頁	質 問	回 答
全般	以前、テキストの付録(H7・8年度報告書)に掲載されていた「既存遊及が及ばない増築の範囲および接続部の仕様」が現在記載されていない。もう以前のやり方では、認められなくなったということか。今後は、既存遊及を及ぼさずに増築できるやり方がないのか。	平成17年6月1日施行の法第86条の7及び法第86条の8にて既存不適格建築物の既存遊及対応をすることになる。
全般	過去の「防火避難規定の解説」あるいは「運用指針」等に依拠した建築物であっても、2005年版に適合しないものは既存不適格となり、法の規定により既存遊及の対象となるか。	法改正に伴い、「建築物の防火避難規定に関する運用指針」から「建築物の防火避難規定の解説2005」(以下「解説」という。)まで時点見直しを行っている。特に平成12年改正の性能規定化や今回の既存建築物対策の見直しを考慮した上で「解説」を参照いただきたい。
1	<p>□ 4行目 他の部分と間仕切等・・・ 上記はいわゆるダイニングキッチンの場合をさしている判断してよいか。また、間仕切等というのは、システムキッチン等本体で仕切られたものもこれにあてはまるか。(マンションなどの対面キッチン的なもの)</p>	「他の部分と間仕切壁等で明確に区画」の間仕切壁等には、H500の防煙たれ壁やシステムキッチン等本体で区画し、範囲を限定することで壁や天井の火の伝播を遮る場合も考えられる。
3	自転車置場と同じ形状の建築物にバイク(自動二輪)を駐車する場合、本体建築物において延焼のおそれのある部分は、生じないものとして扱えるか。	バイク置場は、それ自体が火災の発生のおそれが少ない用途とはいえない。
3	本文に「本体建築物においては延焼のおそれある部分を生じないものとする」とあるが、付属建築物の方について、延焼のおそれある部分が生じる部分についての取り扱いはどうなるか。 同下段解説2行目から3行目にかけて、「また、通常不燃材料で造られていることから、他の建築物からの類焼も想定されない。」と記述されていることから、付属建築物の方も建築物相互間に関して延焼のおそれある部分を生じないと解釈してよいか。	責見のとおりである。

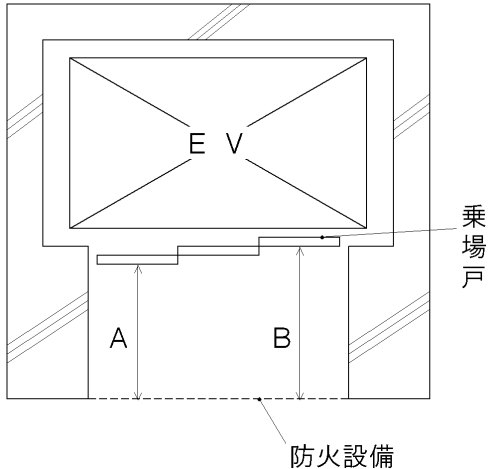
頁	質 問	回 答
10	耐火構造の外壁であるALC板等を支持する間柱、胴縁等の下地材に要求される耐火性能とは、鋼材でつくことで足り、岩綿等の耐火被覆まで要しないと解してよいか。	このページは例示仕様の耐火ALC版についての説明である。認定耐火構造についてはそれぞれの仕様による。
12	本文1行目 「玄関前の車寄せなど、火災の発生のおそれの著しく少ない部分に・・・」と記載されているが、“玄関前の車寄せ”以外にこれに該当する用途はどのようなものがあるか。	今後の事例の積み重ねによる。
12	本文1～3行目 “大規模なひさし”と“屋根”の両者を分ける判断基準は何か？	解説文のとおりである。
12	解説の2行目 「ひさし等であっても構造上重要な場合」とは、具体的にはどのような例が考えられるのか。	具体例を持って、申請先と相談されたい。
15	「三・・・鉄材で補強された・・・」とあるが、アルミ、ステンレスはなぜだめか。	このページは告示の例示仕様をまとめたもので、アルミで補強する場合は、国土交通大臣の認定が必要である。
18	法によらない任意の耐火建築物において、令112条の準耐火は、同法1項、13項も耐火構造によって整理が必要としてよろしいか。	必要である。
18	法令の記載中に「準耐火構造」とある場合、耐火建築物は耐火構造に、準耐火建築物は準耐火構造にしなければならないという説明について、排煙の別棟の扱い、増築の場合の既存建築物、排煙設備を緩和する場合の「準耐火構造の床・壁」、開口部を防火設備で区画・・・というような「準耐火構造の床・壁」の場合も同様に耐火建築物は「耐火構造の床・壁」で区画が必要か。	必要である。
31	非常用昇降機の設置免除に係る100㎡区画で開放廊下との区画は必要か。	必要である。

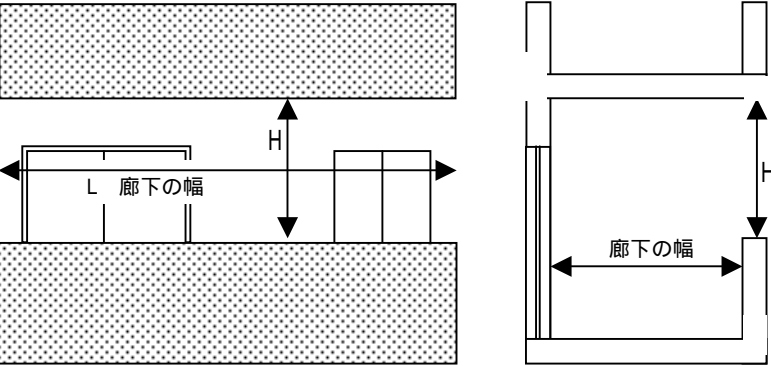
頁	質 問	回 答
51	<p>2以上の直通階段を設ける場合、屋内階段の階段室を経由できないものとするがあるが、屋外階段の場合はどのように考えるべきか。</p> 	<p>そもそも屋外階段の踊場と廊下を兼用することは好ましくない。法令による廊下の幅と踊場の幅を確保した上で申請先と相談されたい。</p>
52	<p>令122条の避難階段の免除の100㎡区画についてその100㎡の区画の面積は、ポーチの部分と一体になった自転車置場の床面積、大きな庇の下の床面積も算入されるか。</p>	<p>本文下から2行目、なお書きに記載しているが、床面積に算入される部分を全て100㎡以内（住戸は200㎡以内）に区画する必要がある。</p>
69、90等	<p>P.69、90等 日本建築行政会議編集「建築設備設計・施工上の運用指針（2003年版）」の内容と若干の違いがあるが。</p>	<p>今後できるだけすり合せを図りたい。</p>
71	<p>「その他これらに類する用途に供する建築物」には、いわゆる電子部品等の製造や薬品研究等を行う「クリーンルーム」は該当しないか。又、「クリーンルーム」は居室と解されるのか。</p>	<p>今後の事例の積み重ねにもよるが、当面は個別に申請先と相談されたい。</p>
